## BITACORA ELECTRÓNICA DE OBRA

<b>Confirma Bitacora:</b> Si	<b>Nro Informe:</b> 96	<b>Fecha Informe:</b> 02-12-2020	<b>Nombre De La Obra:</b> Corredor vial Lima-Canta-Huayllay-Dv. Cochamarca-Emp. PE 3N Obras de Rehabilitación y Mejoramiento	<b>Personal Encargado:</b> LUZMILA GUERRA MOTTA
---------------------------------	---------------------------	-------------------------------------	---	--

SALDO DE OBRA: "MEJORAMIENTO, REHABILITACIÓN Y CONSERVACIÓN POR NIVELES DE SERVICIO DEL CORREDOR VIAL, LIMA – CANTA – HUAYLLAY – DV. COCHAMARCA – EMPALME PE 3N"

**Panel Fotográfico de la Bitacora de Obras**

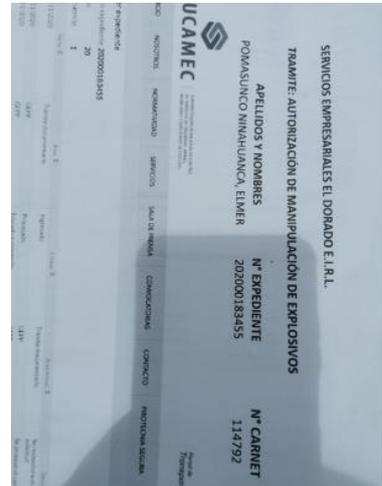
•EL PERSONAL DESCRITO EN EL ATS Y EL PTAR QUE SE ENCUENTRAN EN EL ÁMBITO DE LA OBRA REALIZANDO ACTIVIDADES DE CARGUÍO DE MATERIAL EXPLOSIVO EN LAS PERFORACIONES PREVIAMENTE REALIZADAS DIFERIRÍA DE LA RELACIÓN DE PERSONAL ACREDITADO A LA SUPERVISIÓN DE OBRA Y QUE SUS TRÁMITES DE AUTORIZACIÓN POR PARTE DE LA SUCAMEC PARA LA MANIPULACIÓN DE MATERIAL EXPLOSIVO SE ENCONTRARÍA EN TRÁMITE, HECHO QUE FUE OBSERVADO POR EL INGENIERO JAVIER CARDENAS – ESPECIALISTA EN SEGURIDAD Y SALUD EN EL TRABAJO DE LA EMPRESA CONSULTORA PARA LA SUPERVISIÓN DE OBRA. QUIEN ORDENO EL RETIRO DEL PERSONAL QUE NO SE ENCONTRABA AUTORIZADO POR LA SUCAMEC PARA LAS ACTIVIDADES DESCRITAS.

•PESE A LA OBSERVACIÓN REALIZADA POR LA SUPERVISIÓN DE OBRA EL PERSONAL EN CAMPO (DE LA EMPRESA CONTRATISTA CRBC Y EL DORADO) REFIRIERON QUE CONTABAN CON AUTORIZACIÓN VERBAL, PARA LA EJECUCIÓN DEL PROCEDIMIENTO DE VOLADURA DE ROCAS, SIN PRECISAR QUIEN REALIZO DICHA AUTORIZACIÓN Y QUE ÚNICAMENTE CONTABAN CON LA AUTORIZACIÓN VERBAL Y NO ESCRITA.

DEL PANEL FOTOGRÁFICO N° 1, SE SUGIERE, QUE LAS AUTORIZACIONES DE TRABAJO SOBRE TODO QUE IMPLICAN RIESGO COMO ES EL CASO DE VOLADURA DE ROCAS, ESTAS PUDIERAN SER PREVIAMENTE AUTORIZADAS POR LA SUPERVISION DE OBRA A TRAVES DE LOS CANALES CONTRACTUALES.
